DODATEK Č. 1 KE SMLOUVĚ O DÍLO

„DS Krásné Březno - výměna výplní otvorů pavilonů A, B, C“

NÁVRH ZMĚNOVÉHO LISTU - VÍCEPRÁCE / MĚNĚPRÁCE

OBR. 1

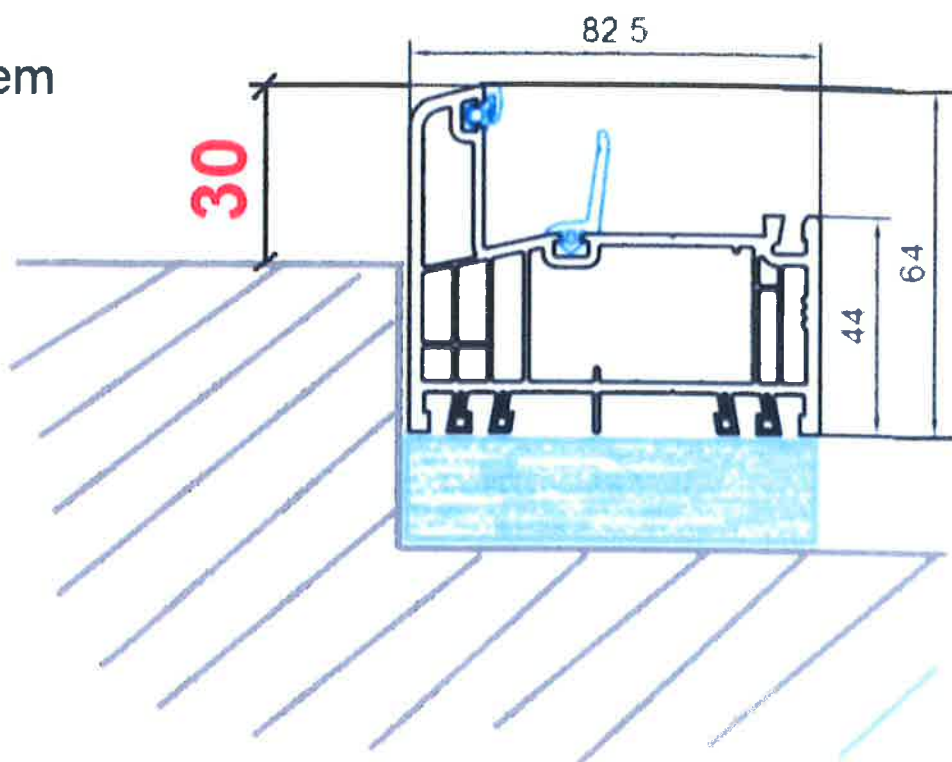
Varianata kalkulovaná v rámci výběrového řízení počítala s použitím klasického okenního rámu pohledové šíře 64 mm. Při zapuštění rámu za ostění v hloubce cca 35 mm by pak zbývající viditelná šířka rámu byla cca 30 mm. Vzhledem k tvaru profilu a k rozdílné šířce stavebních otvorů by pak pro případné zateplení zbylo 15-20 mm, ALE V TOMTO PŘÍPADĚ BY JIŽ PO ZATEPLENÍ NEBYL POHLEDOVĚ VIDITELNÝ RÁM!!! (resp. 0-10 mm). Také by došlo k tomu že, v nadpraží by byly zakryty odvětrávací otvory.

Proto zhotovitel navrhuje použití širšího sanačního rámu o pohledové šíři 84 mm. V takovém případě by i po zateplení EPS 20 mm (plus 10 mm omítka) byl rám viditelný v pohledové šíři 15-20 mm. OBĚ VARIANTY JSOU ZKRESLENY V PŘÍLOZE - OBR. 1 A OBR. 2. Tato varinata by znamenala zvýšení ceny, které je vyčísleno dále. Rozšíření rámu je navrženo pouze pro samostatná okna. U vyzdívaných balkonových stěn zhotovitel zajistí, aby zůstala na rámu dostatečná pohledová šíře pro budoucí zateplení za použití užšího rámu.

arianta s klasickým rámem
ohledové šíře 64 mm

arianta s rozšířeným sanačním
rámem pohledové šíře 84 mm -
příprava pro budoucí zateplení
